Comune di **CASELETTE**

PIANO REGOLATORE COMUNALE VARIANTE GENERALE

REPORT DI CONTRODEDUZIONI ALLE OSSERVAZIONI (R.C.O.)

PROGETTO DEFINITIVO

Stralcio dello strumento vigente (sopra) e della Proposta Tecnica di Progetto Preliminare (sotto)

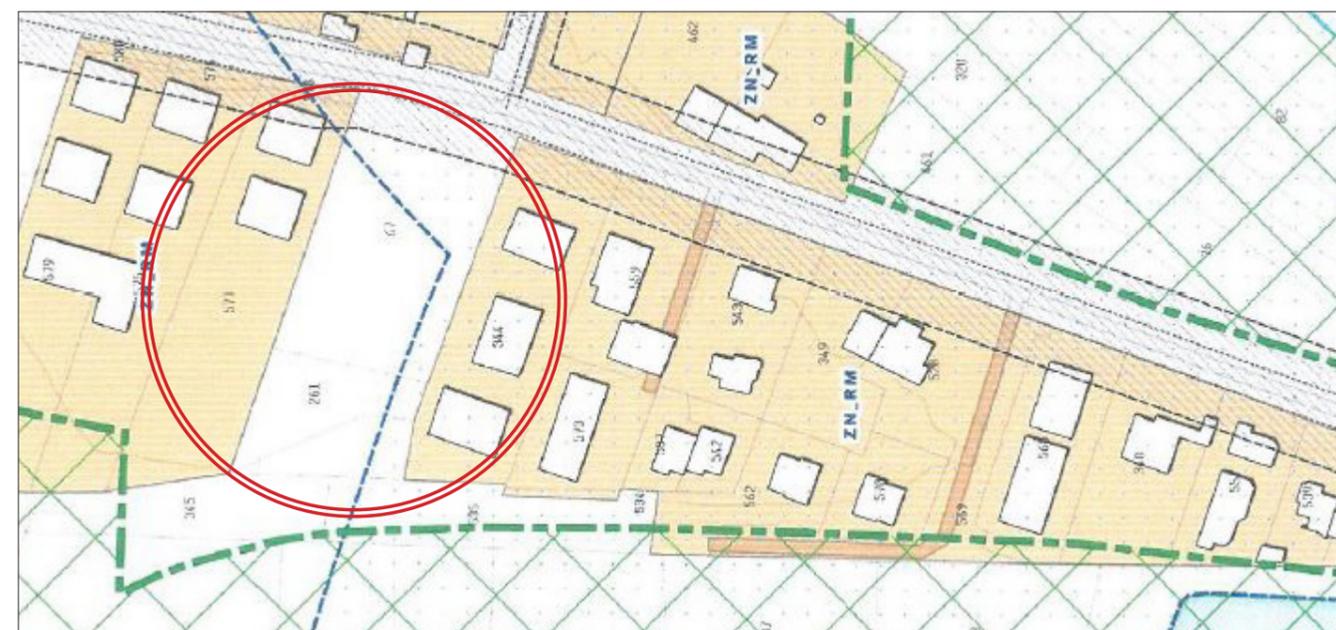
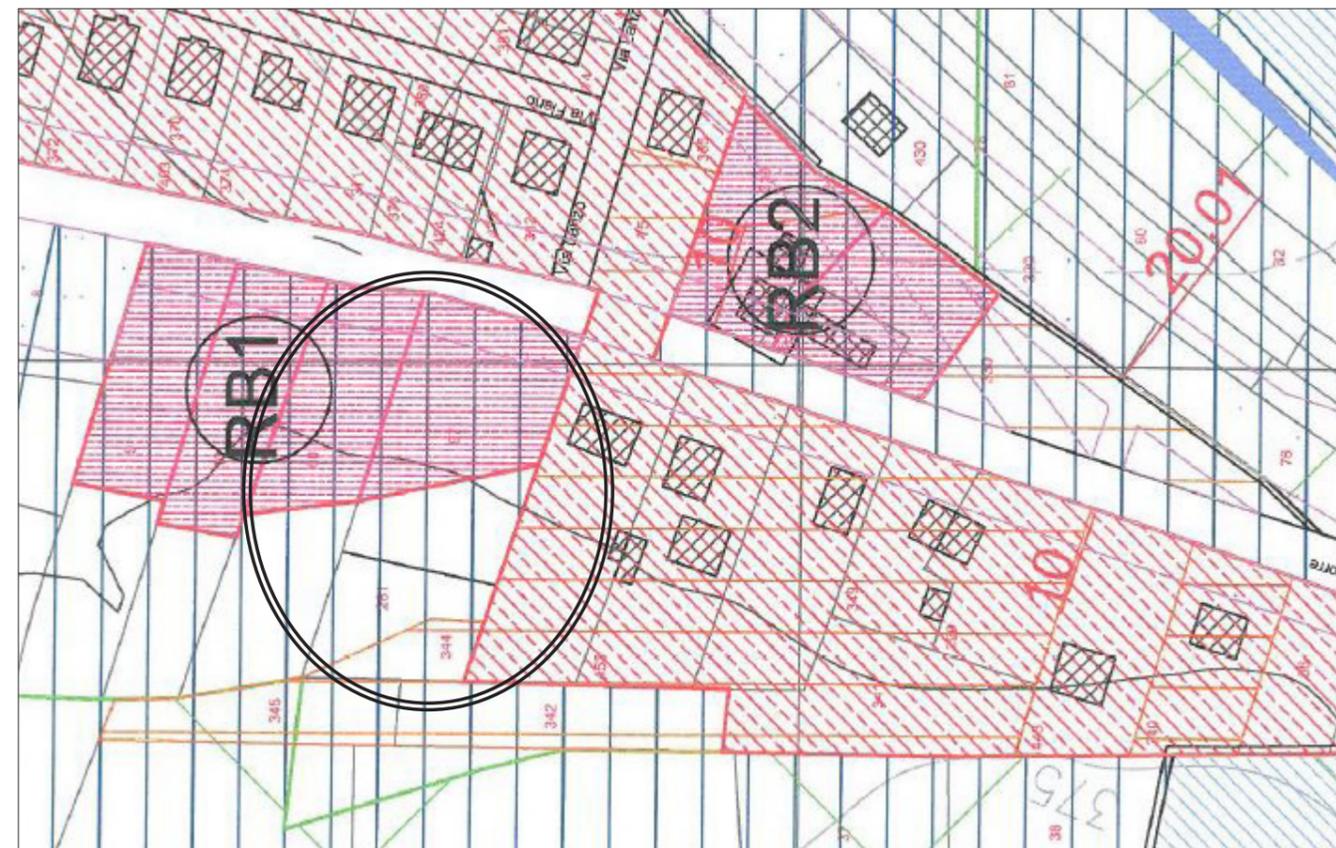
Possibilità di inserimento nella zona normativa residenziale il lotto specificato cambiandone la destinazione d'uso da agricolo a residenziale in quanto confinante con zone già edificate o comunque già residenziali e compreso in una parte di territorio comunale urbanizzato e consolidato e caratterizzato da un omogeneo utilizzo

La richiesta **può essere accolta** dato che essa è coerente con il contesto e i contenuti del piano. Più specificatamente l'area sarà classificata come ZN_C con possibilità e limiti edificatori contenuti e disciplinati all'interno delle NUEA nella sezione dedicata.

Stralcio del catasto dei terreni (sopra) e della Proposta Tecnica di Progetto Preliminare (sotto)

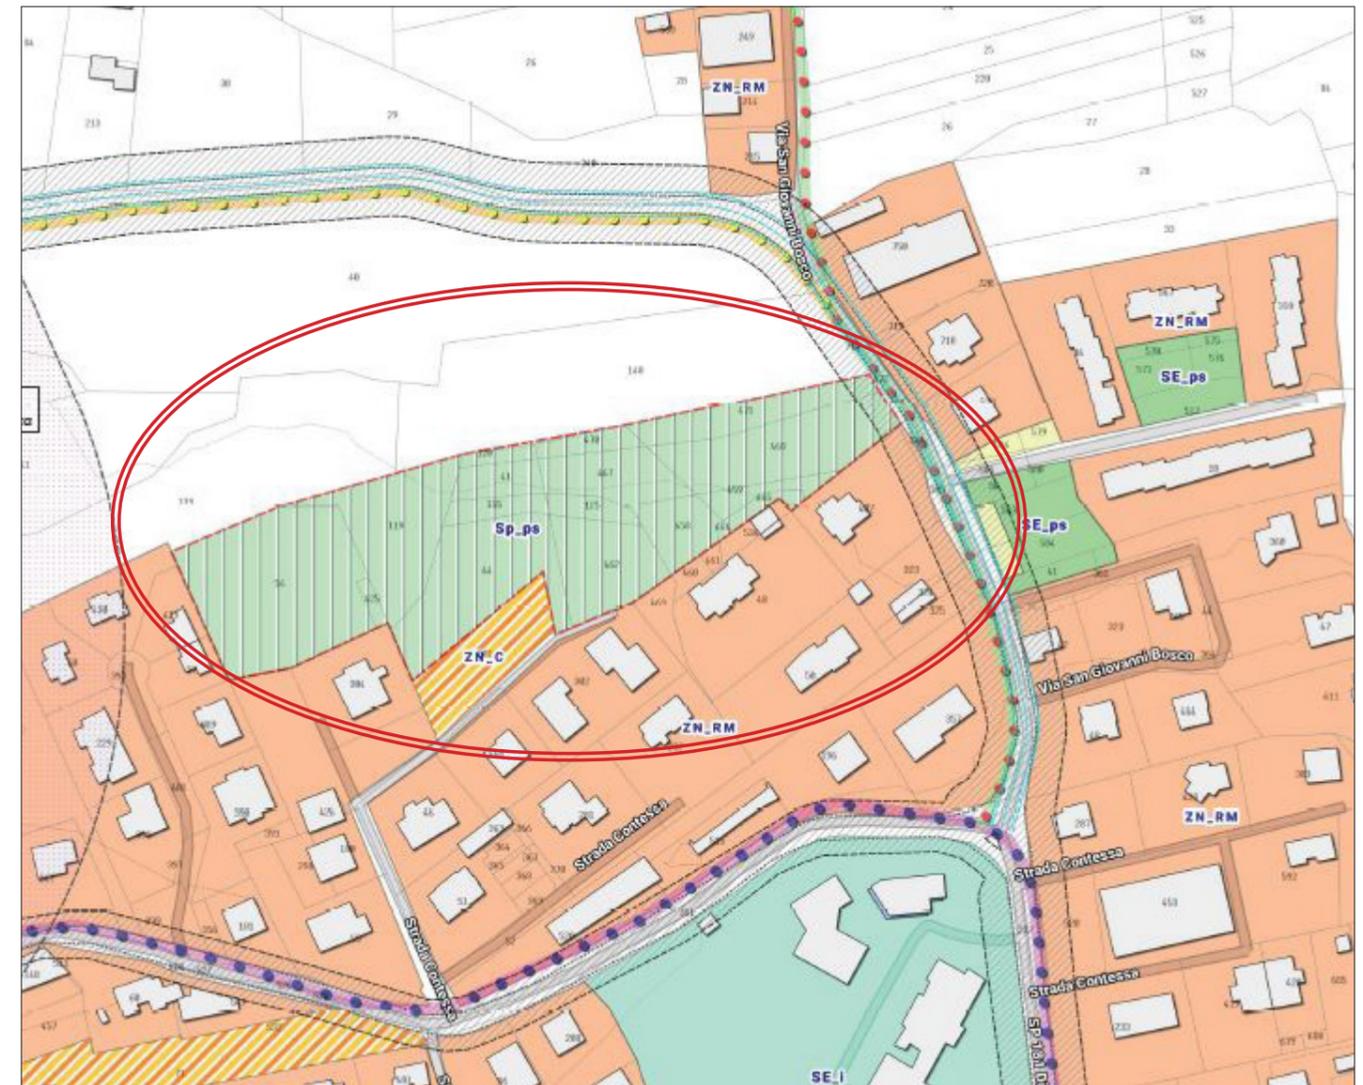
Considerato che gli immobili ricadono in fascia di rispetto dei laghi (mt. 200) ed in parte in zona a vincolo SIC (Area SIC IT1110081), si richiede che venga data la possibilità di poter edificare bassi fabbricati ad uso autorimessa (parcheggio coperto) anche in funzione della L. 122/89

La richiesta **può essere parzialmente accolta** dato la ripermimetrazione dell'adiacente zona normativa ZN_RM avverrà ma per una porzione di territorio inferiore rispetto alla richiesta pervenuta con la presente osservazione

Stralcio dello strumento vigente (sopra) e della Proposta Tecnica di Progetto Preliminare (sotto)

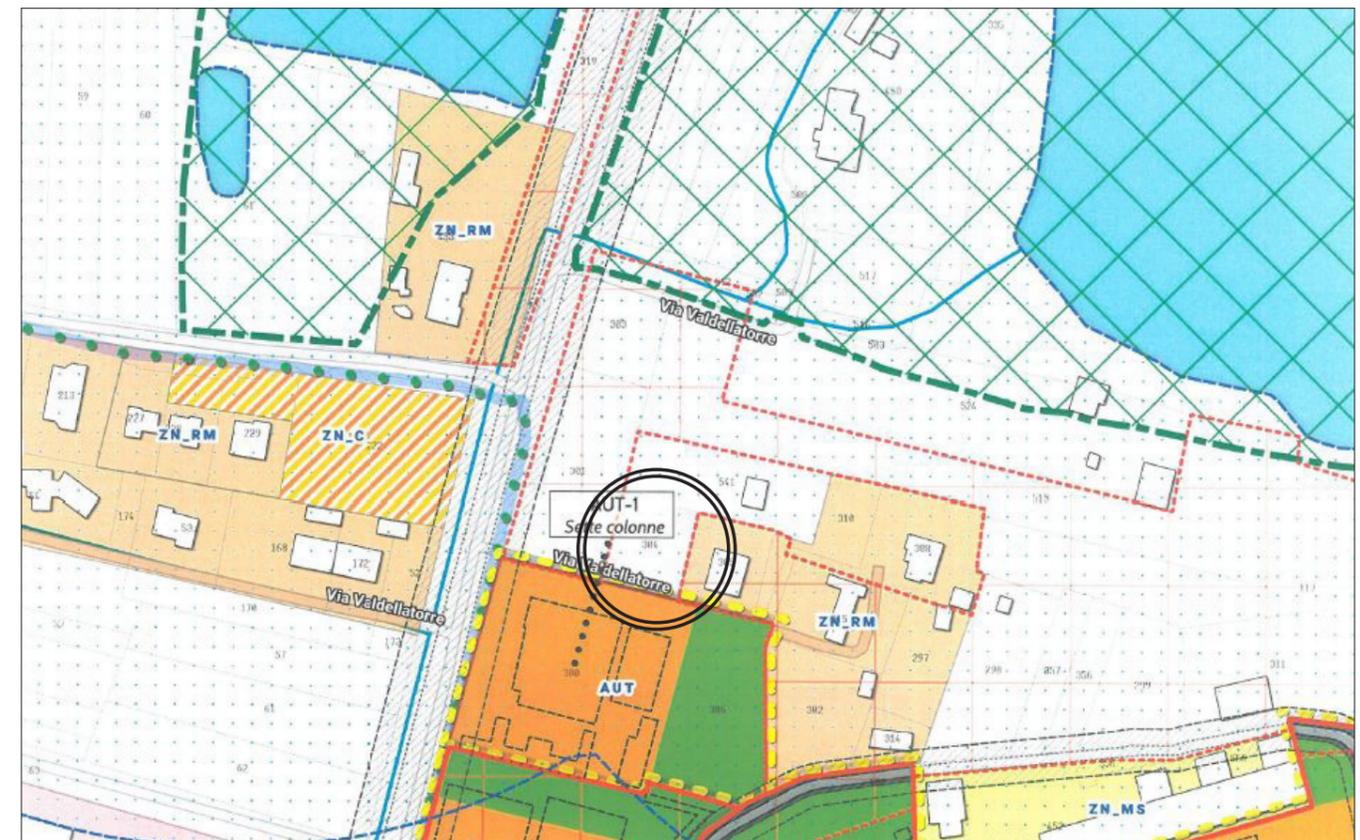
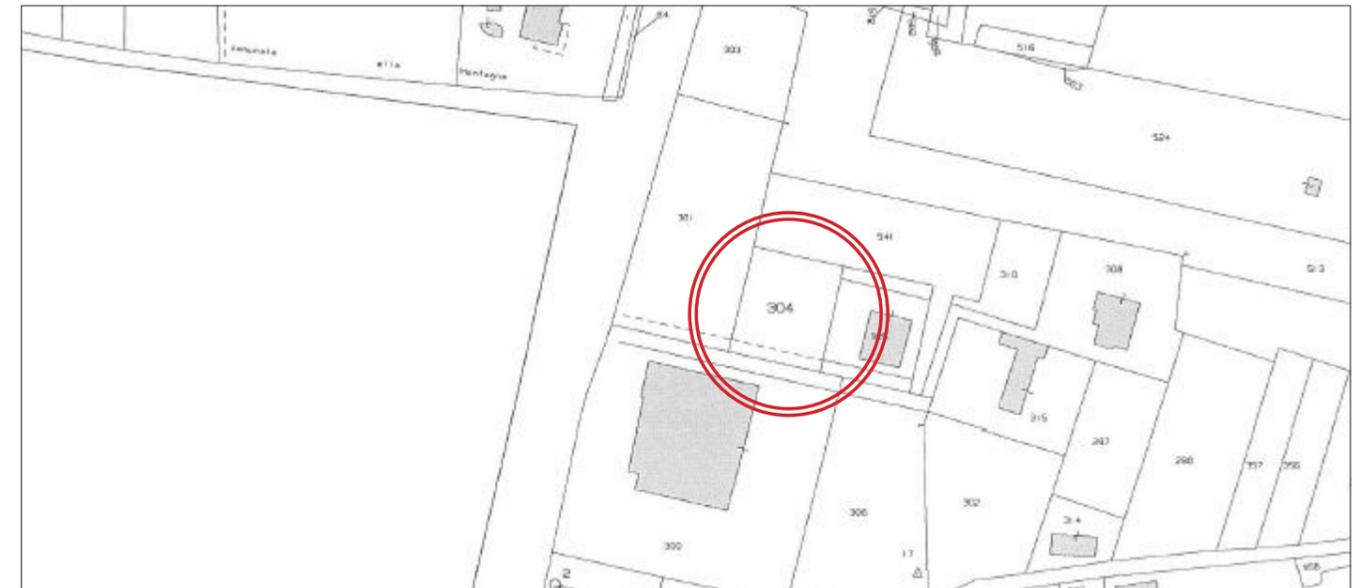
Il terreno indicato venga inserito quale area a destinazione ZN_C (Zona Residenziale di Completamento) in quanto l'area in oggetto risulta confinante con aree già urbanizzate e naturale completamento di tale area. Tale richiesta trova riscontro nella definizione di *Lotto Intercluso* indicata al comma 8 delle NUEA.

La richiesta **non può essere accolta** dato che il lotto in questione non si prefigura come intercluso tra aree edificate dato che esso confina solo per due lati su quattro con zone già costruite

Stralcio del catasto (sopra) e della Proposta Tecnica di Progetto Preliminare (sotto)

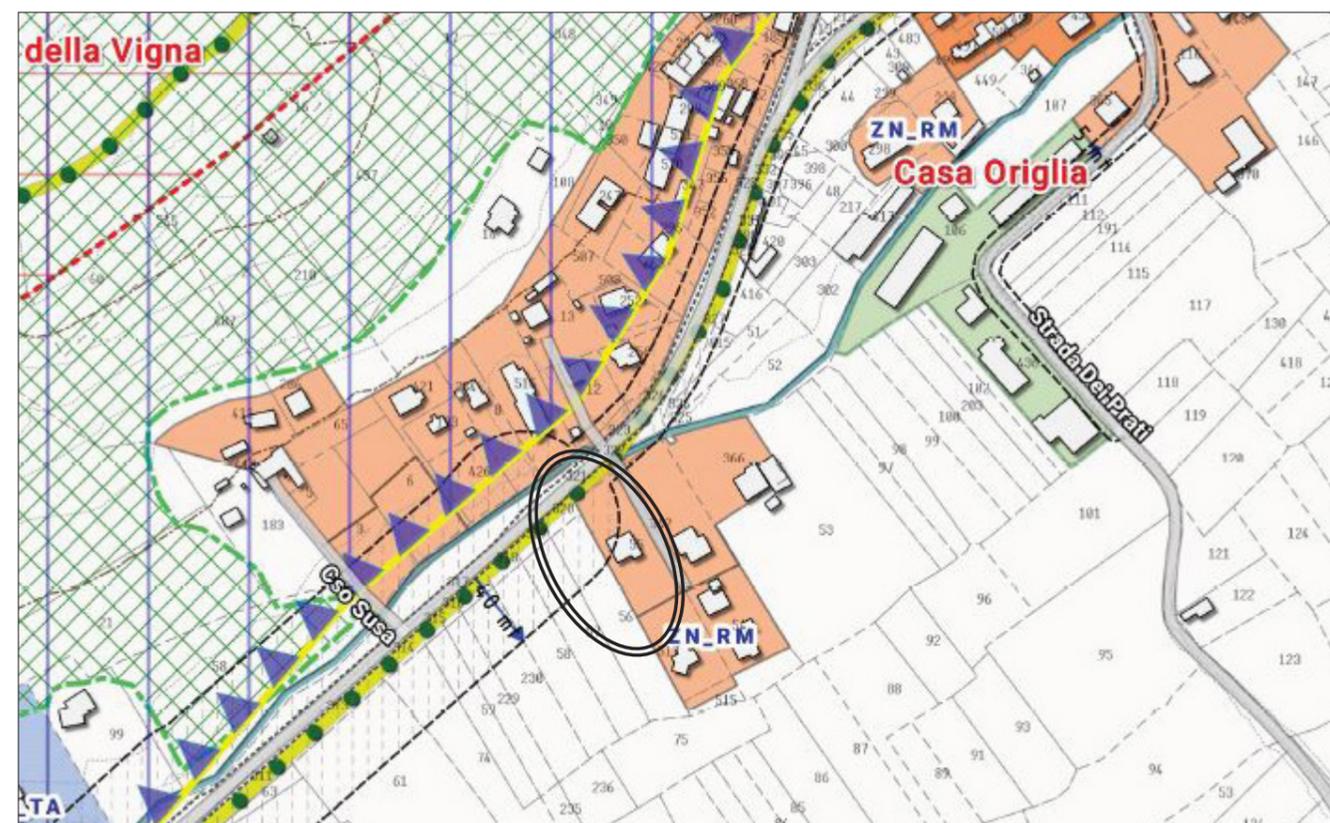
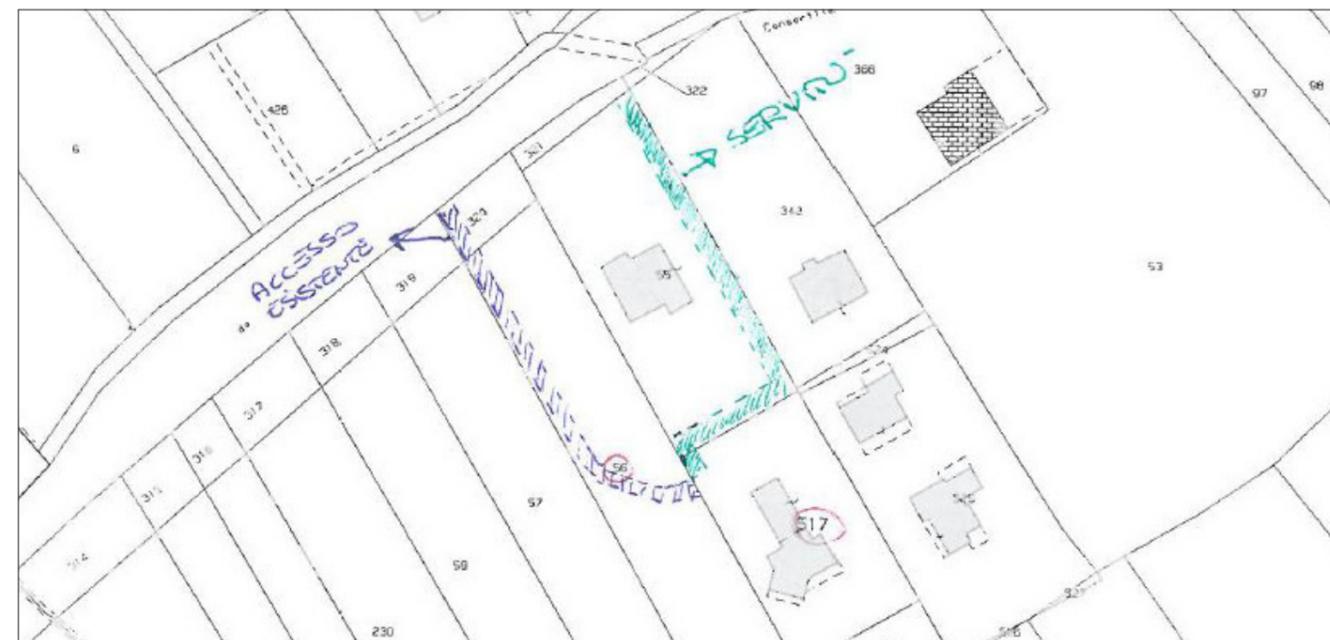
Il terreno adiacente al fabbricato di proprietà del proponente mantenga la sua natura agricola ma sia posto a servizio della residenza. Il fabbricato di proprietà gode infatti di servitù per l'accesso dalla strada principale nei confronti di altra proprietà (mappale n.55). Il sottoscritto ed eventuali ospiti, permanendo tale situazione, è costretto ad attraversare un cortile privato andando a ledere i diritti di privacy dei proprietari del mappale n.55. Il mappale n.56 ha già un accesso diretto alla strada principale e pertanto non ne verranno costruiti di nuovi

La richiesta **può essere parzialmente accolta** dato che il piano prenderà atto dello stato di fatto specificando però che la modifica verterà solamente sulla porzione di terreno necessario ad includere la strada e non sull'intera area proposta

Stralcio della Proposta Tecnica di Progetto Preliminare

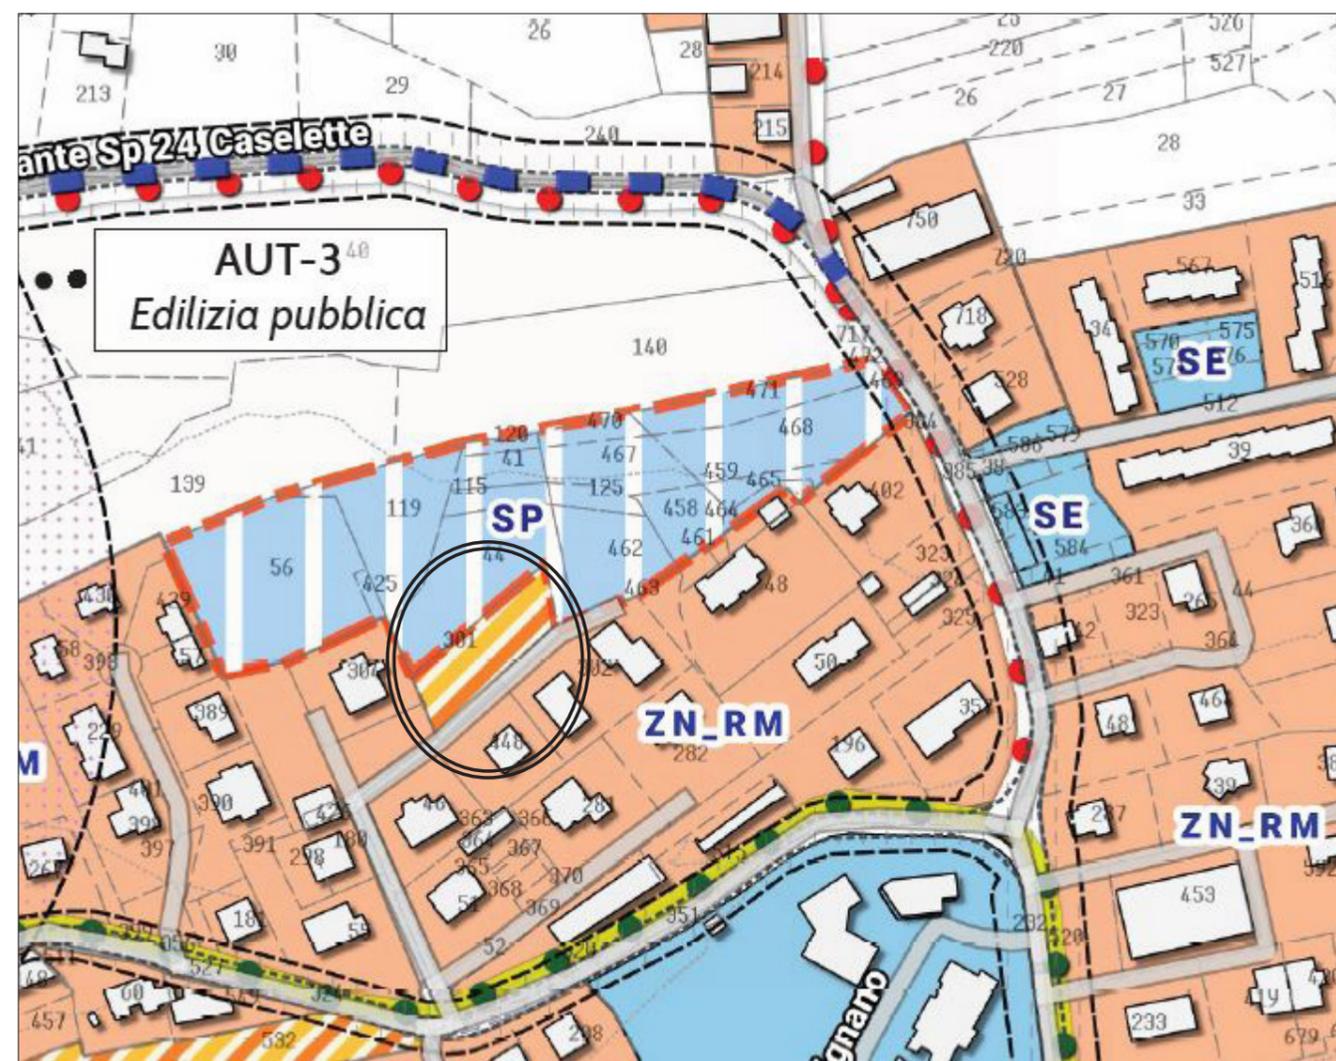
L'area edificabile identificata come ZN_C richiesta a suo tempo e concessa previo frazionamento, comprende tutte le particelle sopraelencate mentre nel nuovo piano è stata inserita solamente la particella n.567 (ex n. 301)

La richiesta **può essere accolta** dato che si tratta di un'area di completamento sul fronte strada

Stralcio della Proposta Tecnica di Progetto Preliminare

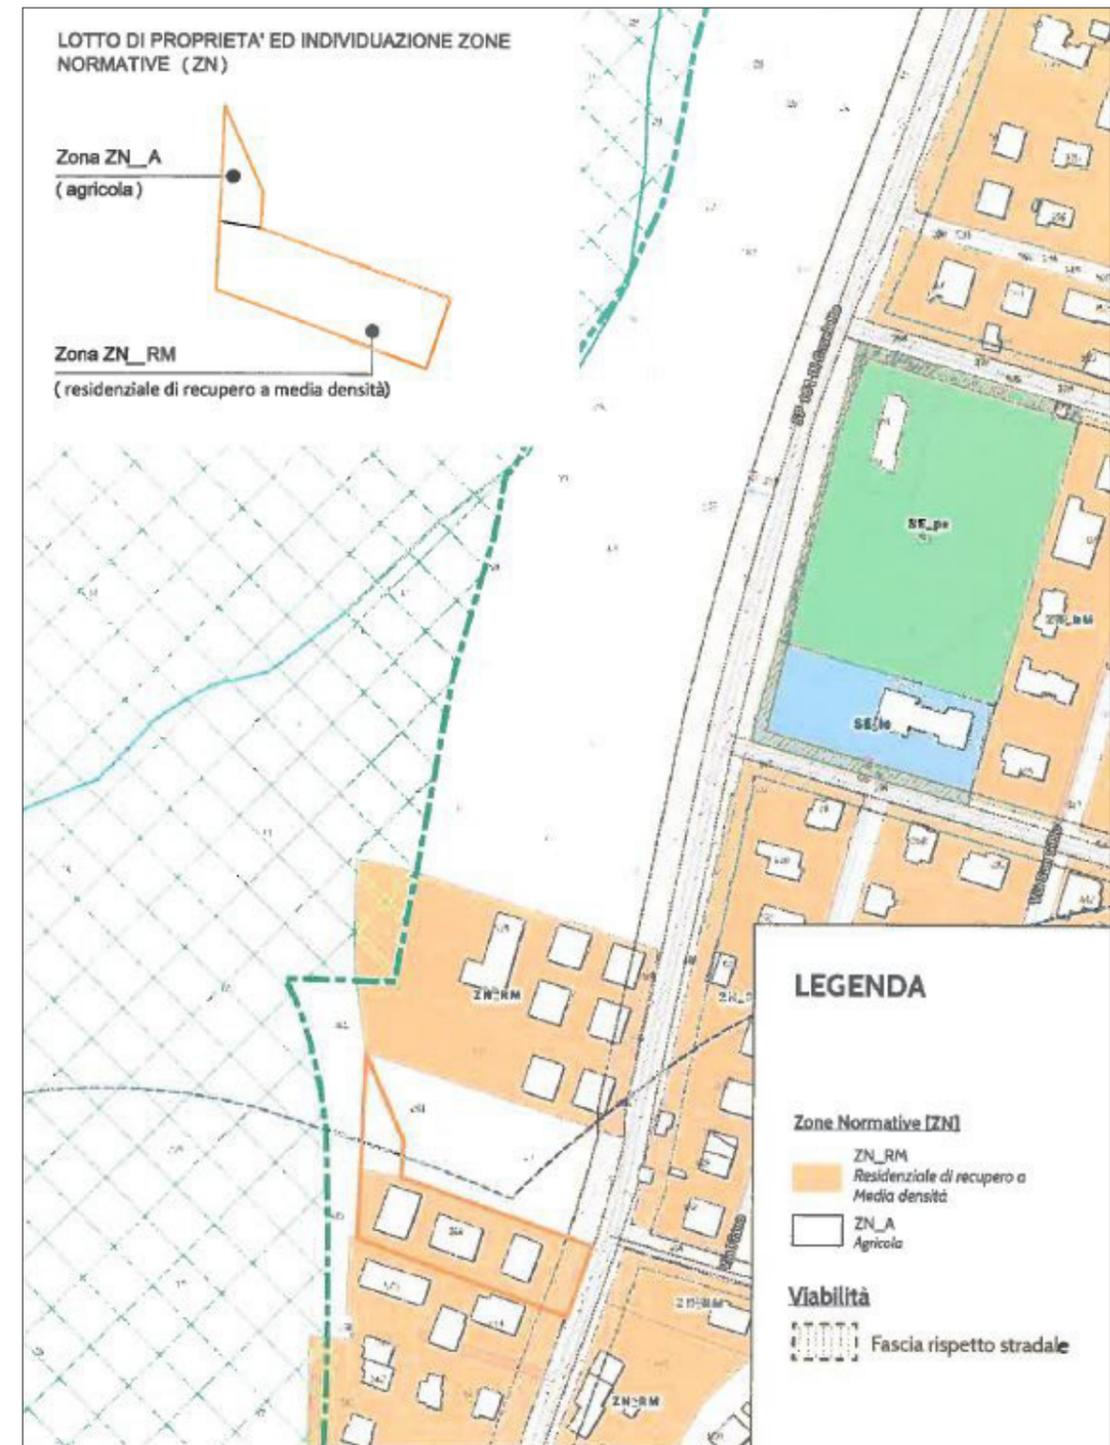
L'area è classificata come pericolosità geomorfologica IIb1; il richiedente chiede di modificare parzialmente il PRG in Variante per la porzione di lotto (di circa 465 m²) attualmente in zona ZN_A verso la classificazione in zona ZN_RM in quanto la porzione di lotto ricade in aree già parzialmente edificate e si trova in una posizione dotata di tutte le opere di urbanizzazione primaria e secondaria

La richiesta **può essere parzialmente accolta** poiché il lotto completa coerentemente l'area inserendosi in un contesto già urbanizzato ed edificato, considerando inoltre il parere fornito all'osservazione pervenuta con protocollo n. 3492. La destinazione d'uso non sarà di area ZN_RM ma di nuova zona normativa ZN_C. Tale destinazione dovrà rispettare i vincoli edificatori contenuti all'interno delle NUEA nella sezione dedicata
